Rapportage Verkeer en Maakbaarheid

Trechterstap 3 locaties

Beoordelingen locatievarianten voor planstudie ring Utrecht

Datum	11 november 2013
Status	Definitief

Basisvariant

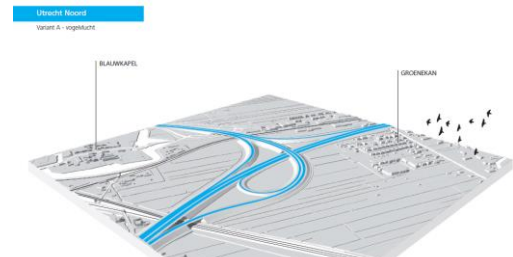
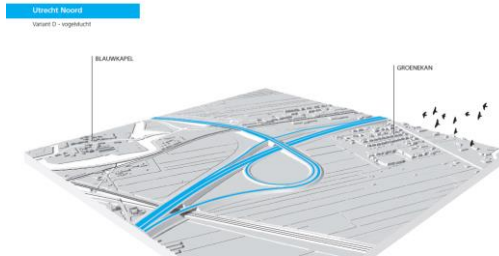
#1 nabochteffect

Bij de krappe bogen uit de basisvariant (1S7Y.A.1.3) en in variant A (1S7Y.A.1.3.A) is er op gebied van verkeersveiligheid een probleem met invoegende vrachtwagens die niet op volledige snelheid kunnen zijn als ze invoegen. Dit probleem is ook in de uitgangssituatie aanwezig. Alleen het verruimen van de bogen tot de volle boogstraal vereist in de richtlijnen heeft dit nadeel niet, omdat daar vrachtwagens op snelheid kunnen komen.

De basisvariant en Variant A hebben een nabocht-effect (dit treedt op als men van een grote naar een kleinere boog rijdt, dit is vanuit veiligheid ongewenst omdat men in de boog moet afremmen om de kleinere bocht te nemen. Variant D heeft deze situatie als enige niet, wat D positiever doet scoren op verkeersveiligheid. Op verkeer (doorstroming) scoort D wel minder dan Basis en A, omdat D een Haarlemmermeeraansluiting heeft waardoor de verkeersdoorstroming op de toeleidende wegvakken slechter wordt.

De bogen van 1S7Y.A.1.3.D voldoen aan de richtlijnen, waardoor deze beter scoort dan de basisvariant.

Qua maakbaarheid is variant D (1S7Y.A.1.3.D) moeilijker, omdat deze op dezelfde locatie aangelegd wordt dan de huidige aansluiting, gegeven het feit dat de aansluiting tijdens de bouw open moet blijven. Variant D heeft op de westkant een Haarlemmermeer, die iets minder goed doorstroomt dan een variant die met vrije bogen op de Noordelijke Randweg Utrecht aankomt.

Tot slot is variant D duurder dan de basisvariant.

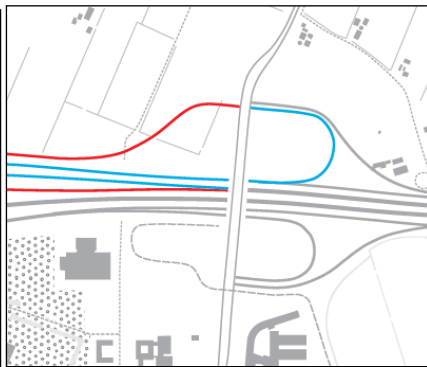
- Verkeer: Licht negatief beoordeeld; drie kruisingen op de Biltse Rading achter elkaar, die gekoppeld moeten worden. Dit is zeer inefficiënt en in de huidige situatie al een probleem.
- Verkeersveiligheid: Licht negatief beoordeeld vanwege de ingewikkelde kruisingen, kans op spookrijders en stijging van de toerit tussen twee keerwanden.
- Maakbaarheid: Positief omdat je naast de bestaande infrastructuur kunt bouwen en het splitsingspunt van hoofd- en parallelbaan is gunstig verschoven.

- Verkeer: er zou mogelijk een capaciteitsknelpunt kunnen optreden op het laatste stukje parallelbaan in Rijnsweerd, waar deze enkelstrooks is (na splitsing met richting Amersfoort).
- Verkeersveiligheid: variant G heeft de uitvoegers op de parallelbaan (i.p.v. de hoofdrijbaan), waar met lagere snelheid gereden wordt. Dit is positief voor verkeersveiligheid.
- Maakbaarheid i.r.t. fasering: je kunt de opschuivende rijbanen gebruiken om ze gefaseerd aan te leggen.
- Kosten: geen kunstwerk voor crossover, maar wel extra grondaankoop nodig ten zuiden van Rijnsweerd. Daardoor een neutrale score.
